MĚSTO BOHUMÍN

VYSVĚTLENÍ ZADÁVACÍ DOKUMENTACE č. 3

Číslo jednací: MUBO/52317/2025/INV/Ka
Název zakázky: **Bohumínská městská nemocnice – pavilon LDN**
Druh veřejné zakázky: nadlimitní zakázka na stavební práce
Zadávací řízení: otevřené řízení
Název/obchodní firma zadavatele: město Bohumín
se sídlem: Masarykova 158, 735 81 Bohumín
IČ: 00297569

487	K	R-767890010	D+M prosklení výtahové šachty	m2	109,610		0,00
VV "viz. půdorysy 1.-3.NP, řezy"9,7"11,3					109,610

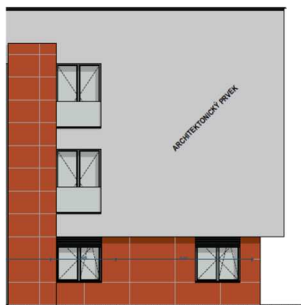
Prosím o vysvětlení VV SO 01 - Objekt LDN - stavební část, pol. č.487. Je možné dodat výkres a přesný popis?

Bude řešeno v rámci výrobní dokumentace s konkrétním dodavatelem.
